חוות דעת מומחה

דירה _____, באר שבע

אני, הח"מ, נתבקשתי על ידי המזמינים לתת את חוות דעתי המקצועית בנושא: ליקויי בנייה בדירה.

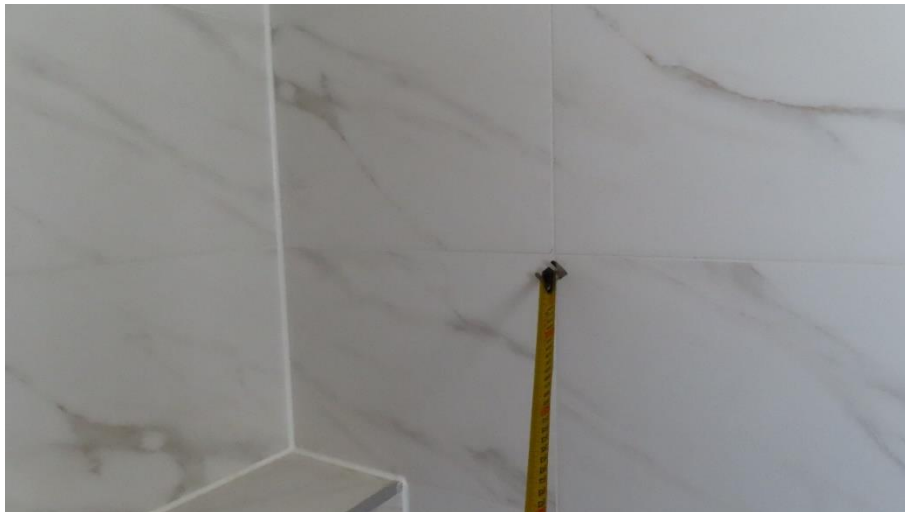
33. ישנן פגיעות ושברים באריחים בחיפוי חדר מקלחת הורים, בנוסף בוצע חיתוך לקוי של פתח יציאת צנרת ניקוז מהקיר, ישנם סימנים של שבירה של אריחי חיפוי הקיר סביב פתח יציאת צנרת מים מהקיר בעוד שנדרש לבצע חיתוך מדויק בעזרת כוס קידוח. הליקויים הינם בניגוד לתקן 1555.3 סעיף 5.1.4.2 - הדורש בדיקת שלמות ונקיות האריחים, פסילה של כל אריח שאינו עומד בדרישות ת"י 314, והחלפת אריחים פגומים או אריחים שנפגעו במהלך העבודות.

אזור נוסף בו יש אריח שבור:

צילום מקרוב ומדידה של שבר בפינת האריח:

נדרש להחליף את האריחים הפגועים והשבורים באריחים חדשים מסדרת ייצור זהה לאריחים שחיפו איתם בחדר הרחצה, יש לקדוח פתחים בעזרת כוס קידוח בגודל הפתח הדרוש ליציאת צנרת.

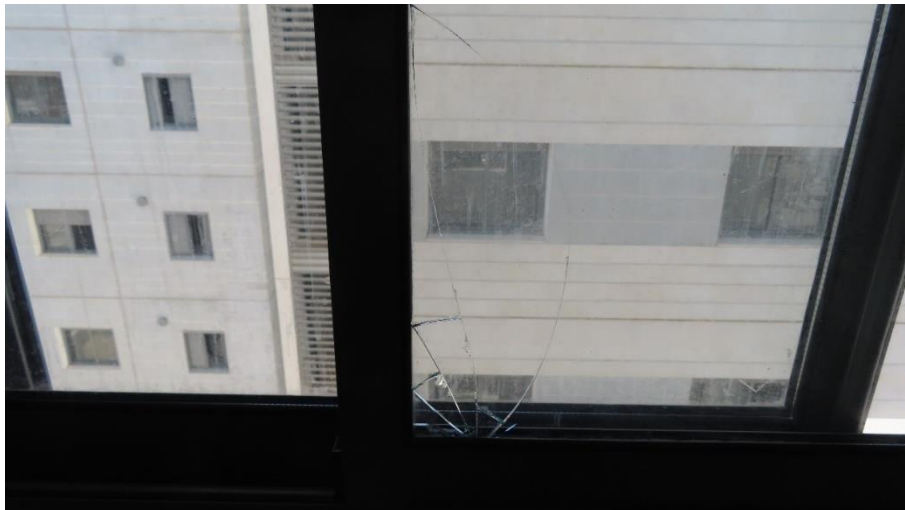
34. ישנה פגיעה בפרופיל אלומיניום של חלון חדר שינה, בזמן הברגת בורג קיבוע המסגרת פצעו את פרופיל האלומיניום.

נדרש החליף את פרופיל אלומיניום הפגוע בפרופיל חדש.

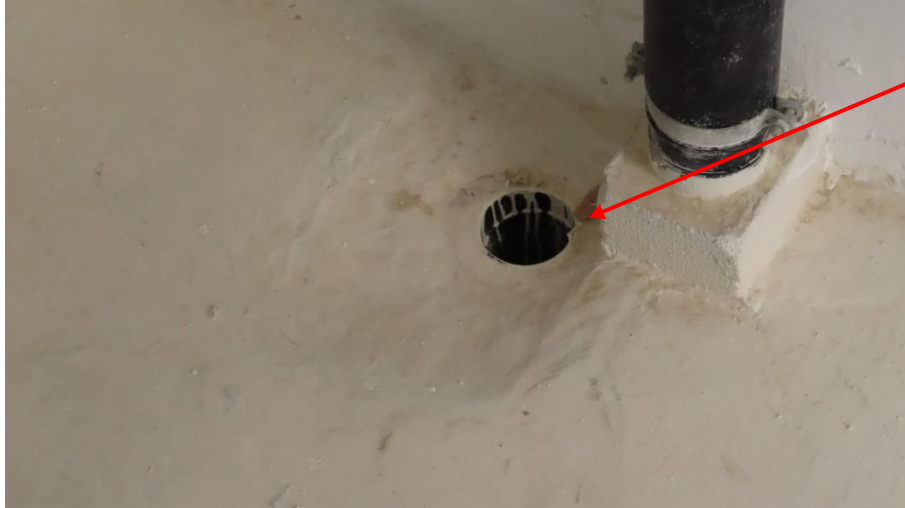
37. חוסר איטום סביב פתח קופסא ניקוז בתא רחצה.

נדרש לאטום בעזרת חומר איטום גמיש את מפגש קופסאת ניקוז עם האריחים.

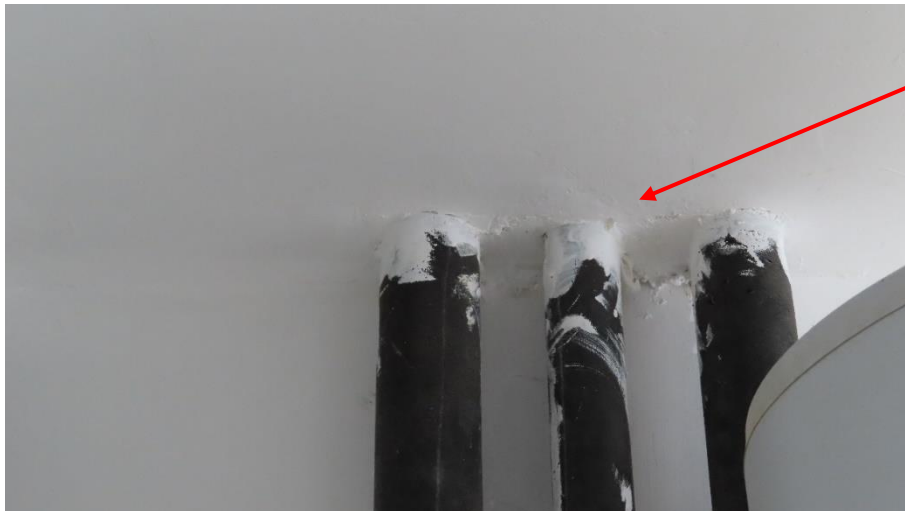
38. לא הורכבה רשת ניקוז לפתח ניקוז מסתור כביסה, הליקוי עלול לגרום לחדירת לכלוך ולסתימת צינור הניקוז.

נדרש לנקות את הניקוז כדי לשלול סתימה וחדירה של לכלוך לתוך מערכת הניקוז שעלולים לגרום לסתימה בעתיד, ולהרכיב רשת ניקוז.
עלות -
